## DODATEK Č. 1 KE SMLOUVĚ O DÍLO Č. S21-114-0027

Objednatel a zhotovitel uzavřeli dne 18. 12. 2020 na základě výsledků zadávacího řízení podle zákona č. 134/2016 Sb., o zadávání veřejných zakázek, ve znění pozdějších předpisů, smlouvu o dílo (dále také jako „smlouva“) na veřejnou zakázku „**UTB – Rekonstrukce a modernizace auly Academia centra - zhotovitel stavby**“. Objednatel a zhotovitel na základě vzájemné dohody tímto dodatkem ve smyslu čl. XXI., Změna smlouvy, mění obsah smlouvy, a to tak, jak je uvedeno dále.

Změnový list č.1

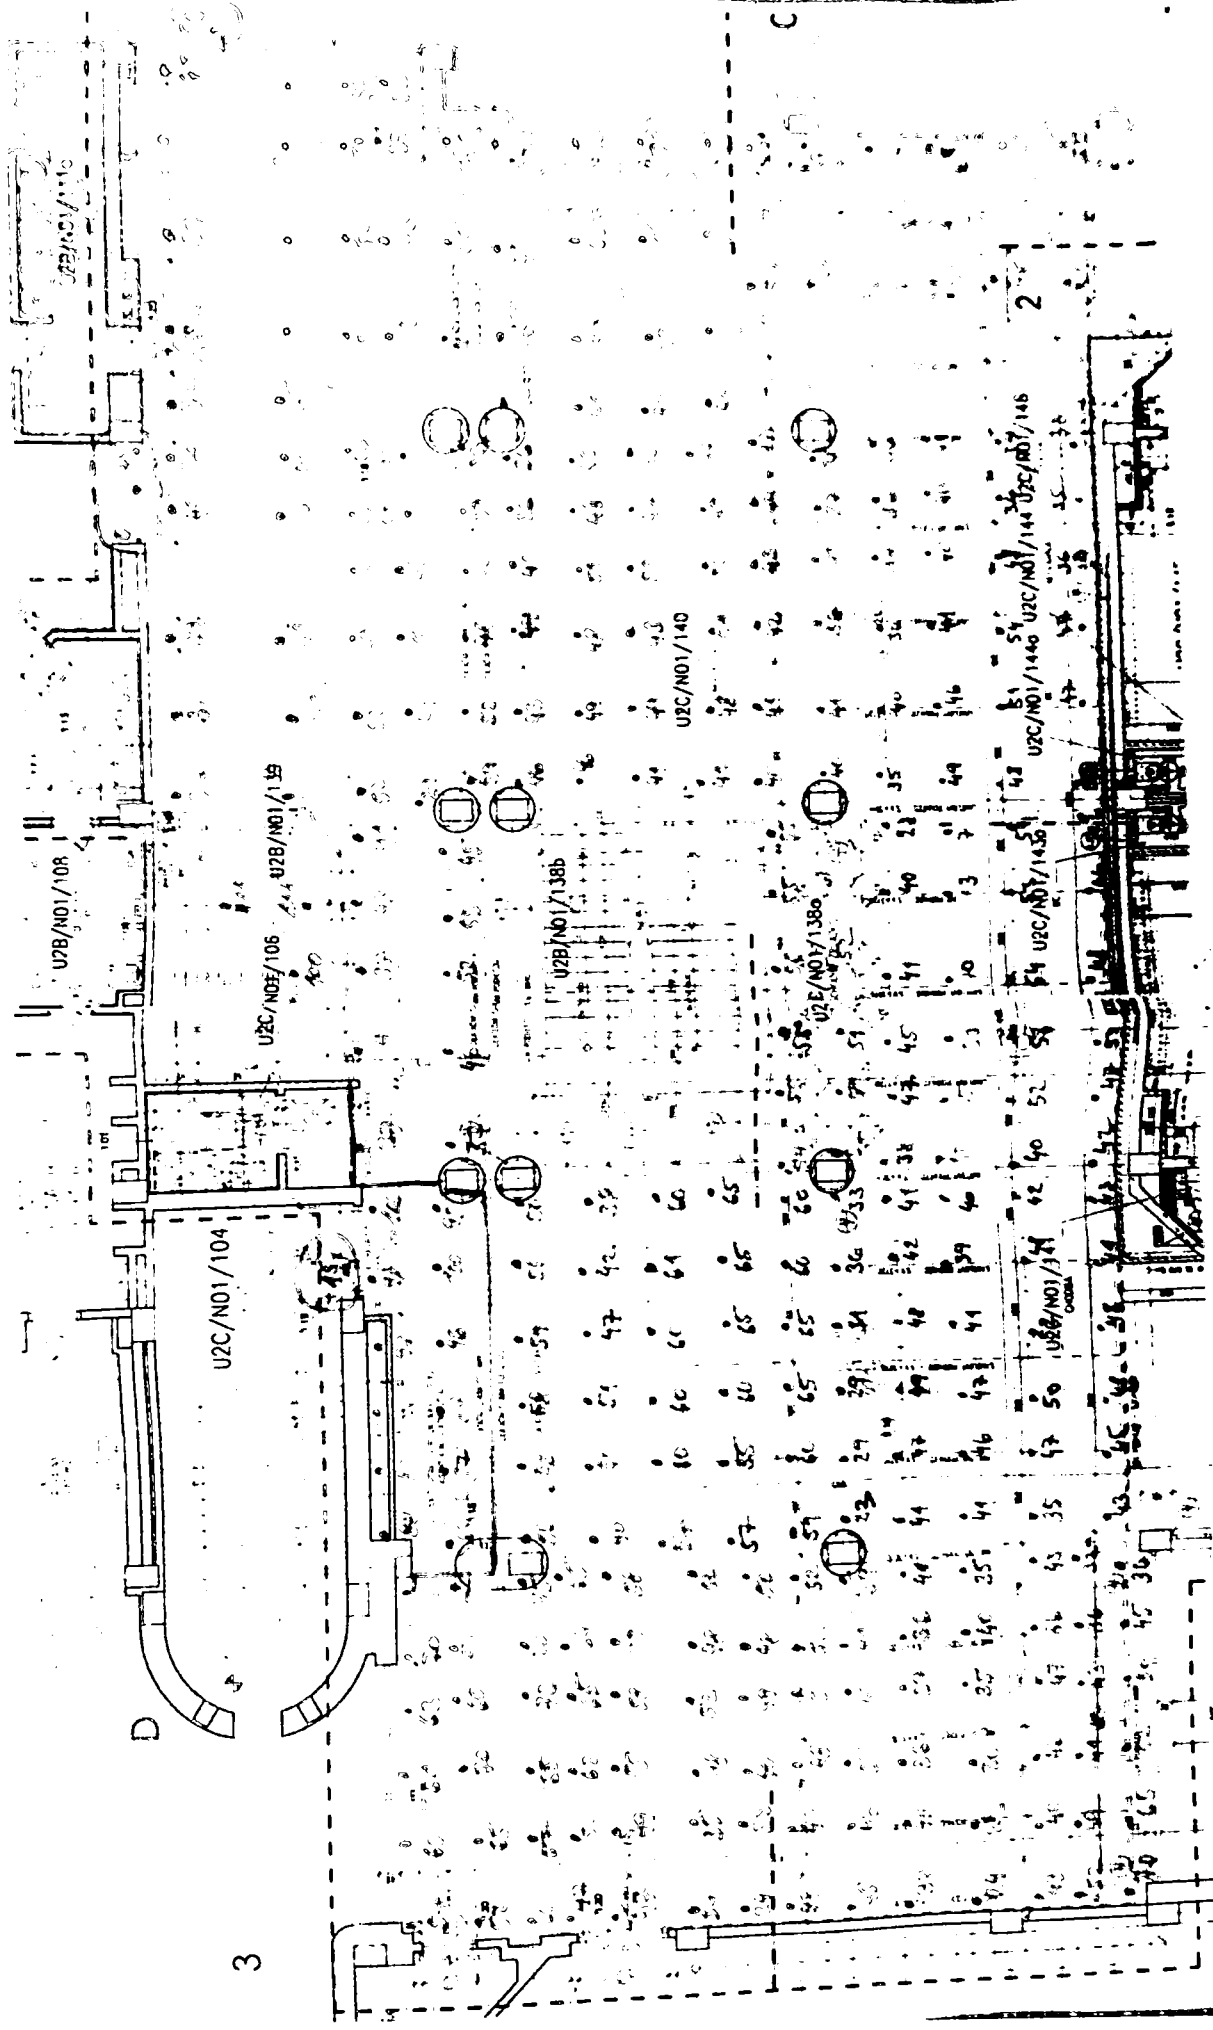
**Změnový list č. 2**

Jedná se o změnu ve smyslu zákona: (zatrhnout)	§ 222 odst. 4	x
		§ 222 odst. 5	
		§ 222 odst. 6	
		§ 222 odst. 7	
Způsob projekčního řešení změny: (zaškrtnout)	zápis do SD (deníku změn)		
	dodatek k PD		
	dokumentace skut.provedení	x	
	jiné	x	
údaje o složení ceny změny	hodnota přípočtů (víceprací)	644 469,90	
	celkem v Kč bez DPH		
	hodnota odpočtů (méněprací)	-509 331,58	
	celkem v Kč bez DPH		
údaje o ceně změny	ocenění změny předložil:	Zhotovitel	
	náklady na změnu v Kč bez DPH	135 138,32	
	Výše DPH sazba: 21%	28 379,05	
	náklady na změnu vč. DPH	163 517,37	
termíny	Termín realizace změny:	04_2021	
	Vliv změny na termín dokončení díla:	Bez vlivu na termín	
odsouhlasení změny	Změnu odsouhlasil:	datum	
	Zhotovitel (stavbyvedoucí):	15.3.21	
	Zhotovitel (statutární zástupce):	15.3.21	
	TDI:	18.3.21	
	Projektant:	15.3.21	
	Objednatel (statutární zástupce):		
přílohy	Přílohy: 1) Cenová kalkulace, 2) Zaměření výškových bodů stropní konstrukce

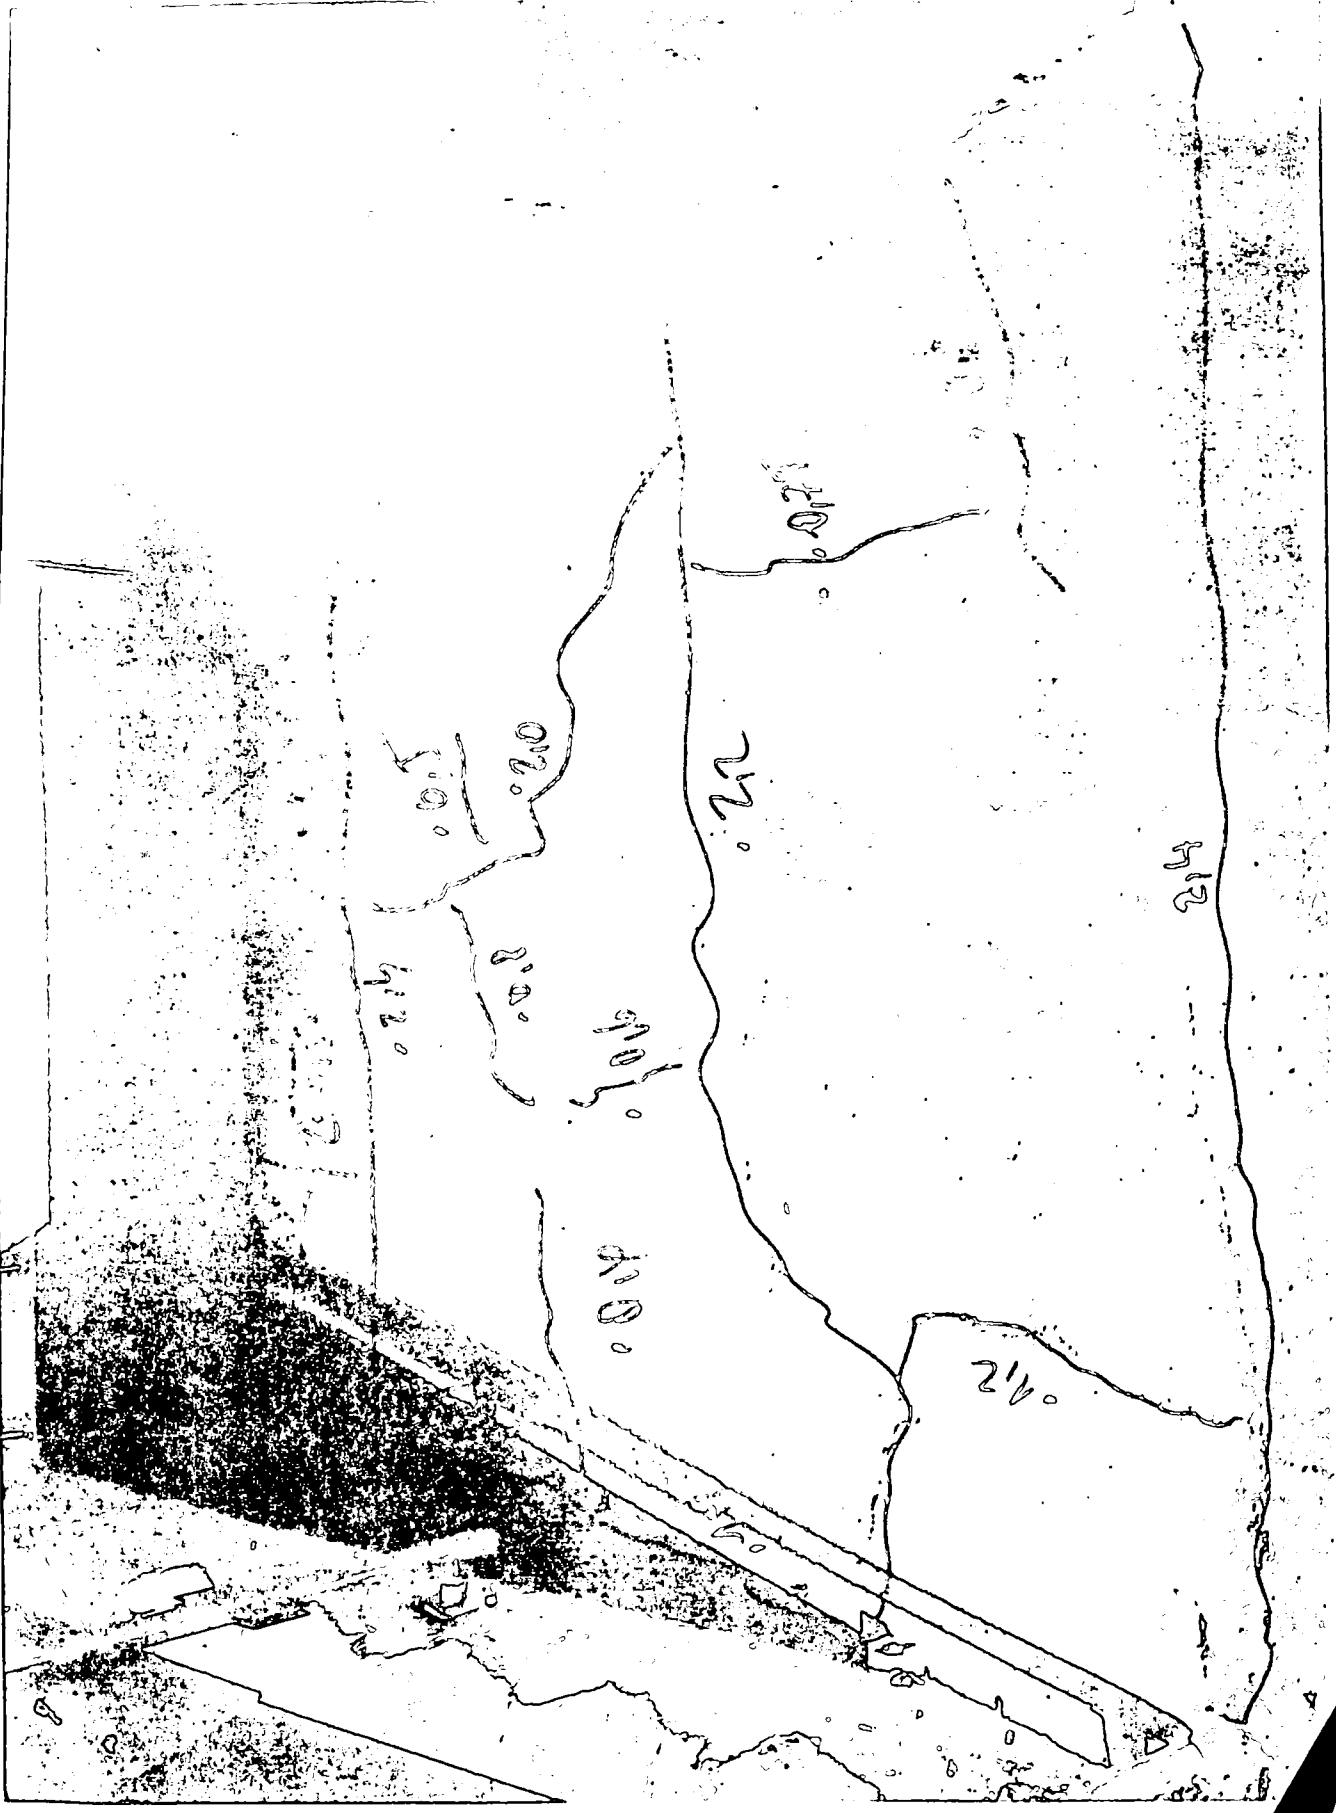
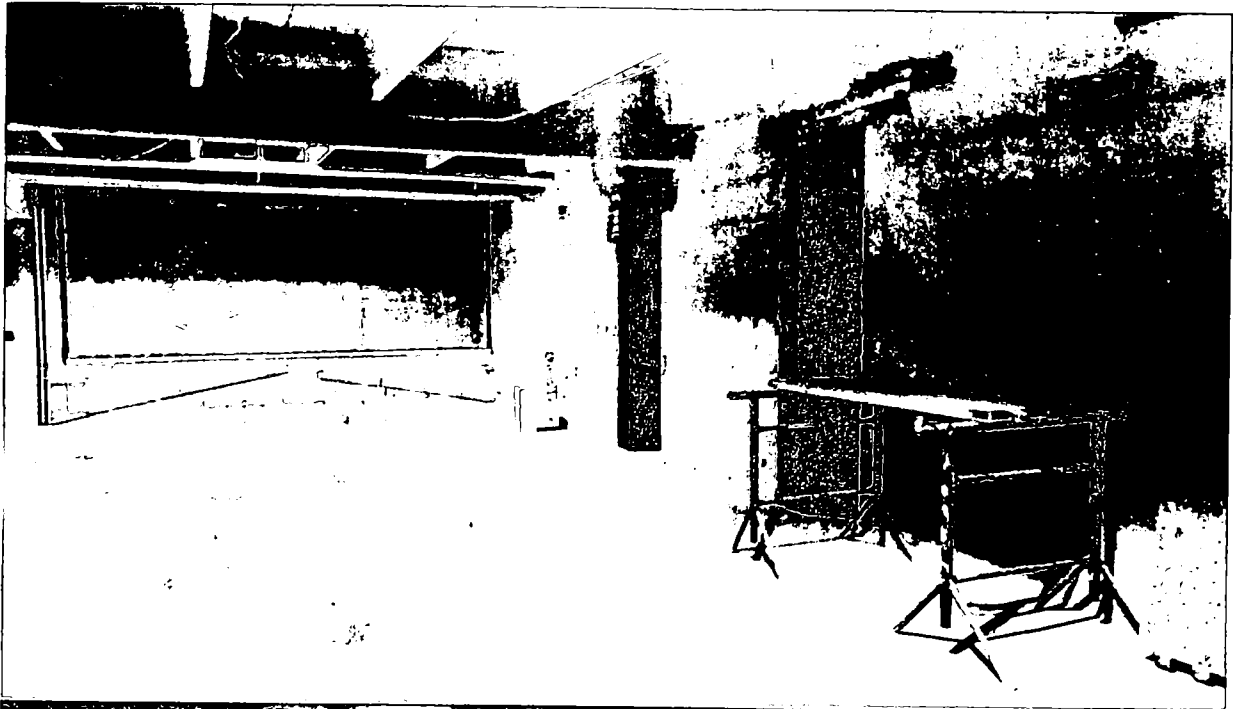
**Protokol o změně díla**
**Změnový list č. 3**

přílohy	Přílohy: 1) Cenová kalkulace, 2) Fotodokumentace stávajícího potěru
